RINNOVO DELLA CONCESSIONE MINERARIA MONTE CUCCUREDDU
PROGETTO DI PROSECUZIONE DELLA COLTIVAZIONE MINERARIA E
DEL RECUPER AMBIENTALE NEI CANTIERI MINERARI DI CUCCURU
MANNU E ISPADULEDDAS –COMUNI DI SARULE ED ORANI (NU)

Richiesta di Integrazioni di cui alla lettera dello SVA

del 29 Settembre 2022 prot. 24733

Febbraio 2023

Figura 2

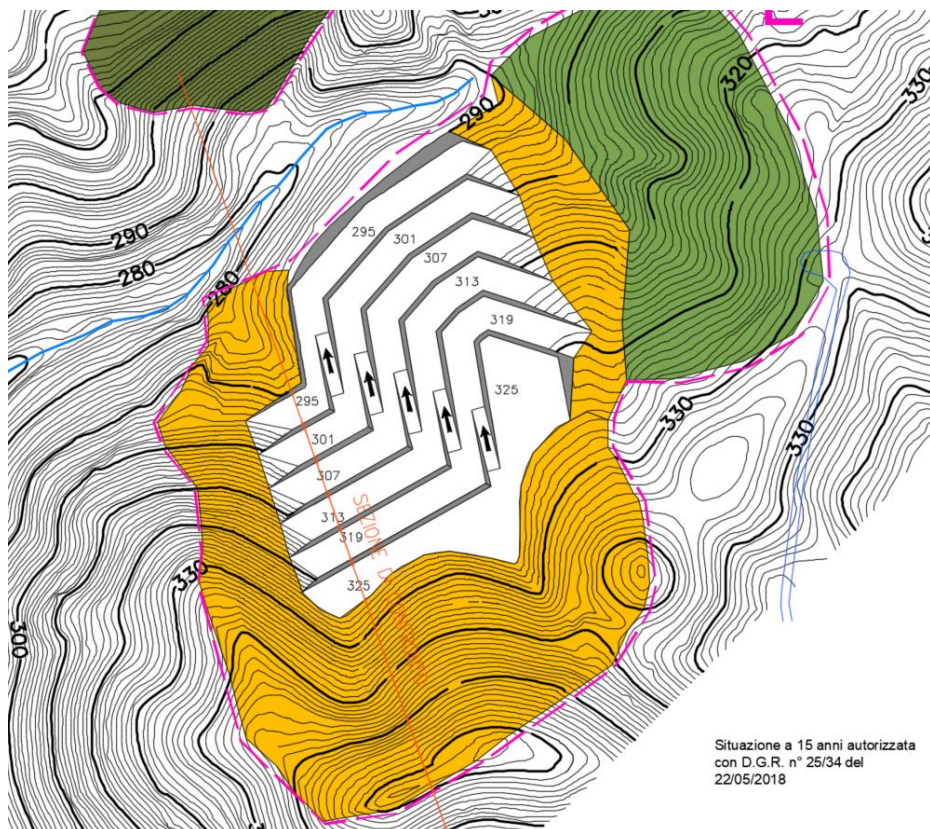
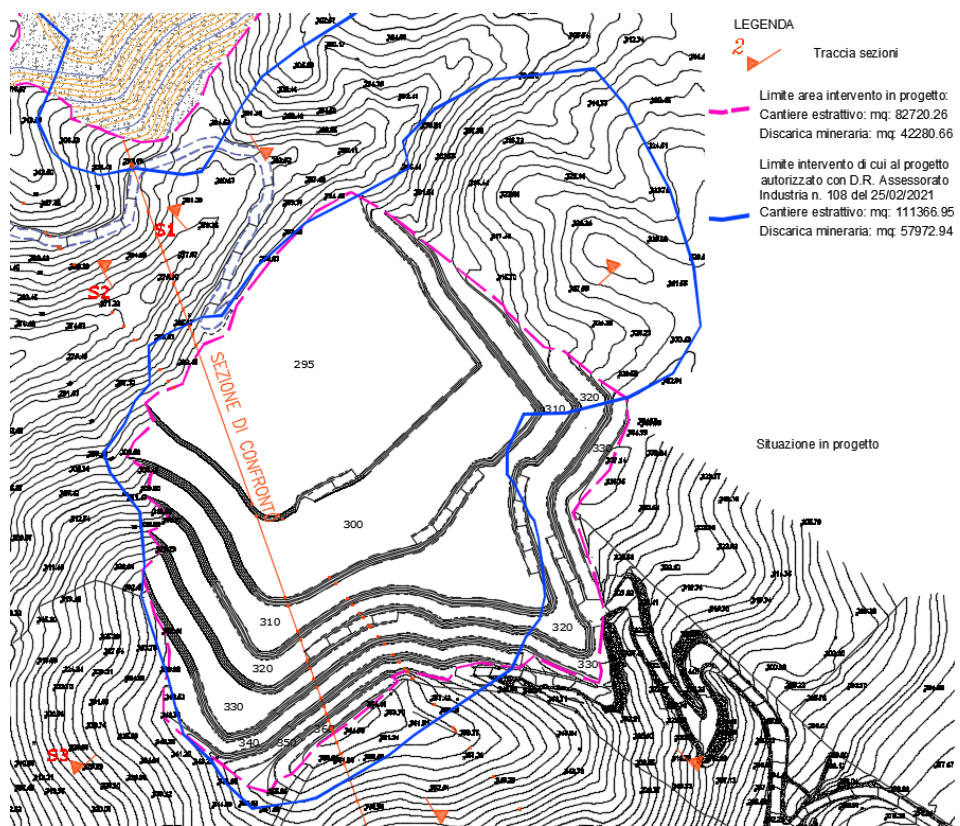
4.1 *Chiarimenti in relazione all'apparente modifica adottata, in sede di attuazione, al progetto di coltivazione del cantiere di Cuccuru Mannu già approvato*

È stata eseguita la sovrapposizione planimetrica del progetto autorizzato con D.G.R. n° 25/34 del 22/05/2018. Inoltre è stata eseguita anche la sovrapposizione dello stato attuale allegato al progetto in corso di autorizzazione attuale. Planimetricamente si evidenzia che, in linea generale, la superficie di intervento si è ridotta.

Come accennato in precedenza, il cantiere di Cuccuru Mannu in progetto prevede una riduzione della superficie di intervento di ca. 2.8 ha e 1.6 ha di scavo e di scarica mineraria rispettivamente. Le Figura 2 e Figura 3 consentono di eseguire un raffronto tra le due situazioni.

Figura 5: sovrapposizione approssimativa della zona prevista in approfondimento e in ampliamento nel progetto autorizzato (linea rossa), e perimetro dell’area di cui al presente progetto (linea verde).

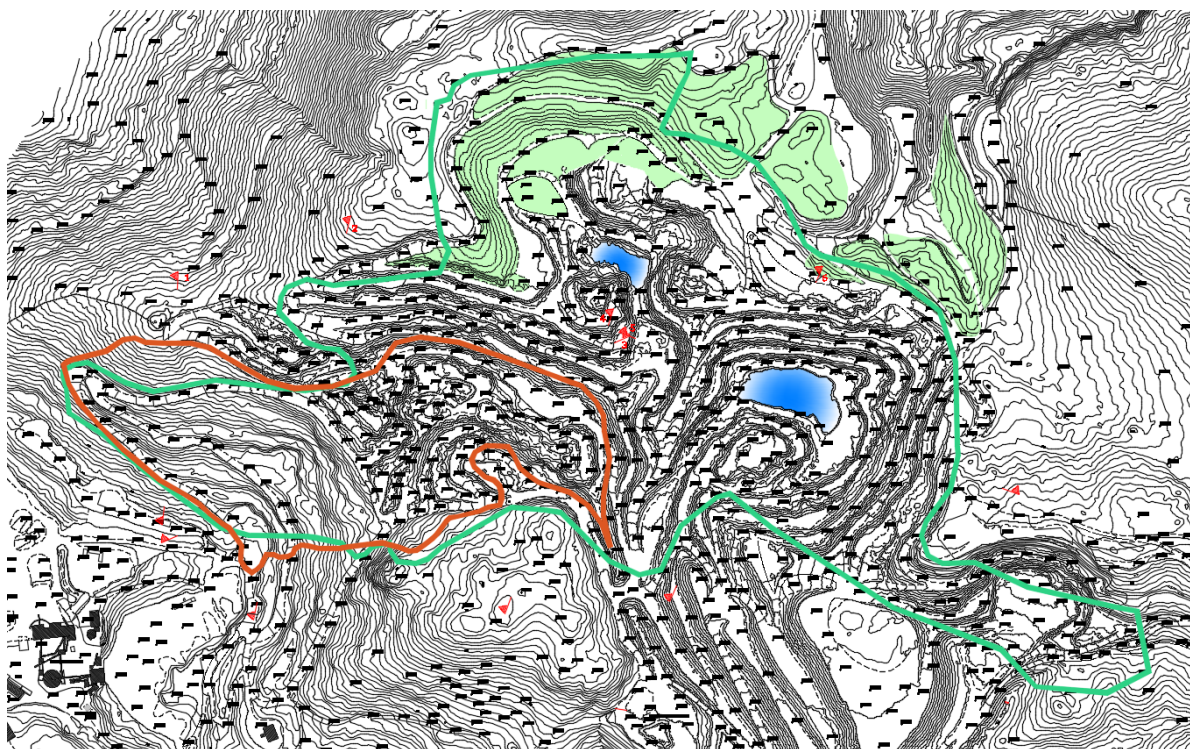
4.2 per entrambi i cantieri descrivere, con adeguato grado di dettaglio, le differenze tra i progetti approvati e quelli oggetto della presente procedura

Come già riportato nella relazione di coltivazione, con il presente progetto si rinuncia ad intervenire su una superficie di ca. 180.000 mq e si inserisce una nuova porzione di ca. 24.000 mq. Di conseguenza con il presente progetto, nel bilancio tra aree disinserite dal piano di coltivazione e il modesto inserimento si rinuncia ad intervenire su una superficie di ca. [REDACTED]. Si abbandonano ca. [REDACTED] mc autorizzati e si scavano complessivamente [REDACTED] di cui ca. la metà è costituita da sterile.

Da un confronto “speditivo” tra situazione autorizzata e situazione proposta nel presente progetto nasce la Figura 5. In particolare in tale figura, che rappresenta la situazione attuale, sono riportati:

- l’inviluppo degli scavi attualmente autorizzati (linea rossa tratteggiata);
- l’inviluppo degli scavi di cui al presente progetto (linea verde).

Figura 9: simulazione della velocità di sedimentazione

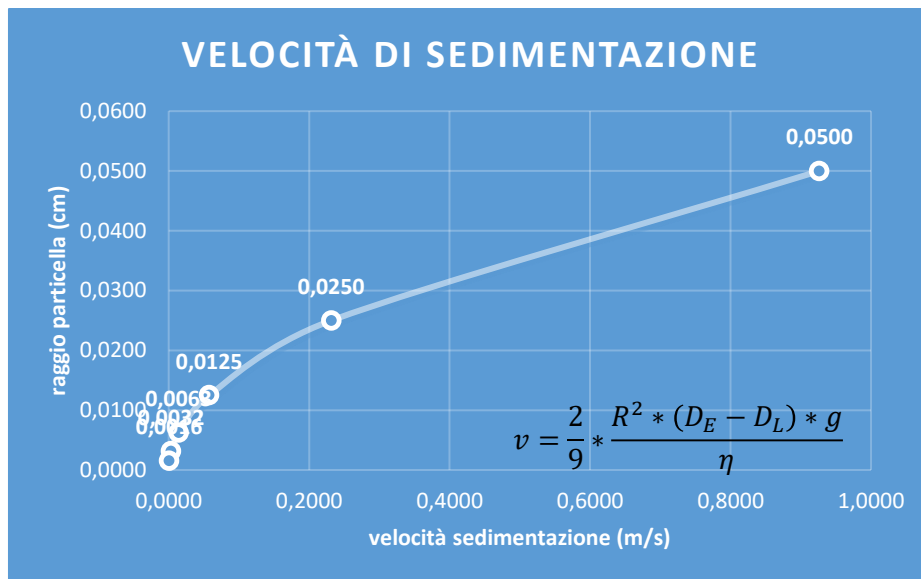
Come richiesto dall'assessorato della Difesa dell'Ambiente, nel seguito si dettaglia in merito alla gestione delle acque meteoriche, relativamente alle fasi di coltivazione.

In questo caso, si ha una portata in ingresso nella vasca di 1.82 m³/s. Si verificano le dimensioni delle particelle sedimentabili in funzione delle dimensioni della vasca, considerando la sua lunghezza corrispondente alla distanza tra il punto di immissione e quello di emissione dell'acqua meteorica. In

Nel caso specifico si considera una vasca di dimensioni approssimative (la vasca è irregolare, essendo realizzata in terreno) pari a 30 m di lunghezza e 5 m di larghezza con profondità media di 1.0 m. Nella tabella seguente si riportano per particelle di diametro decrescente, varie grandezze, tra cui quella più importante è costituita dallo spazio percorso dalla particella sino alla sua sedimentazione (considerata avvenire a 0.3 m di profondità, ipotizzando una sezione di vasca pari alla larghezza della stessa per l'altezza massima di battente uguale a 1.0 m, ma con la profondità della quota di sfioro pari a 0.3 m).

.In pratica dalla tabella soprastante si rileva che le particelle più fini che sedimentano in vasca, corrispondono al campo dei limi grossolani (dimensioni dei grani 0.125 – 0.063 mm). Le particelle aventi una granulometria superiore o uguale sedimentano in vasca, quelle che hanno una granulometria inferiore restano in sospensione. Il tempo di vasca è di 82 s.

Figura 11: cantiere di Cuccuru Mannu. In blu il progetto autorizzato, in magenta il progetto in fase di autorizzazione

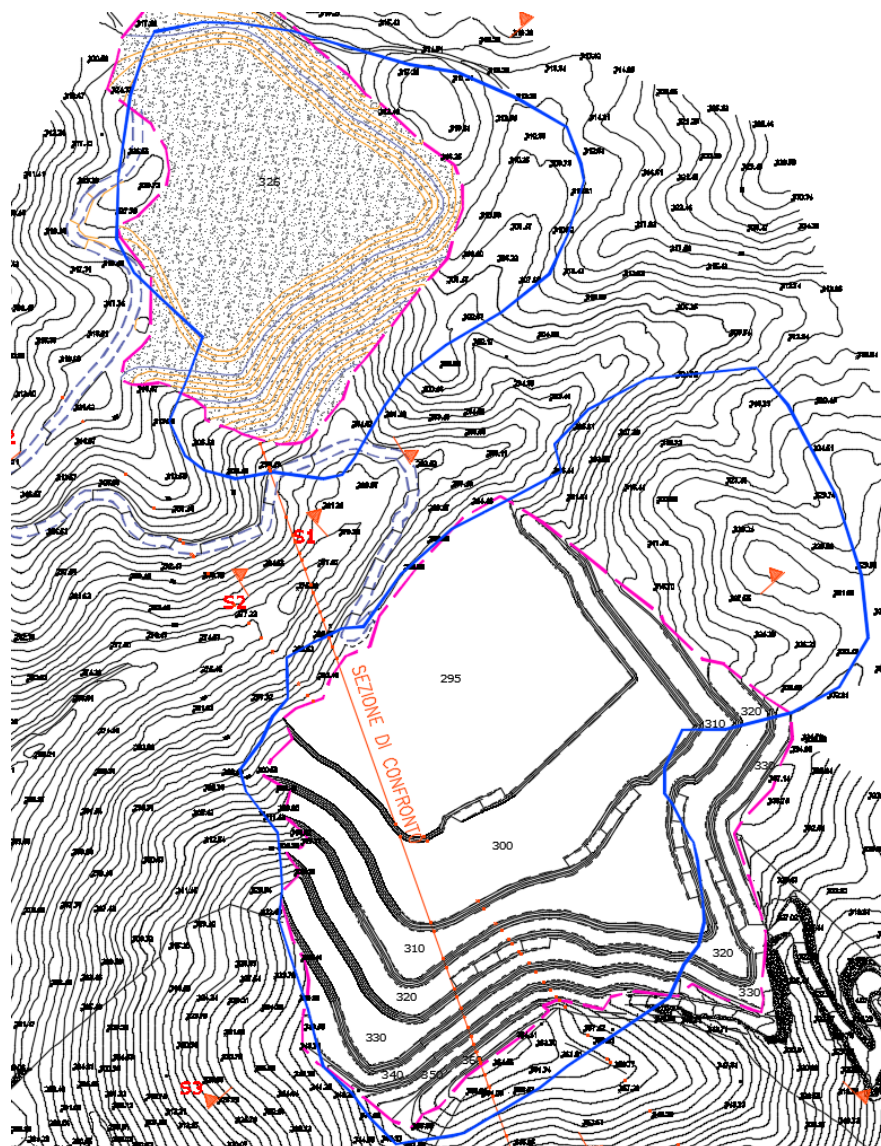
5.2 Approfondire l'analisi degli impatti su tutte le matrici ambientali con riguardo alle nuove aree interessate dall'attività estrattiva

Prima di trattare gli argomenti relativi alle varie matrici ambientali, è opportuno ricordare ancora che in entrambi i cantieri viene ridotta la superficie di intervento (v. Figura 11, Figura 12).
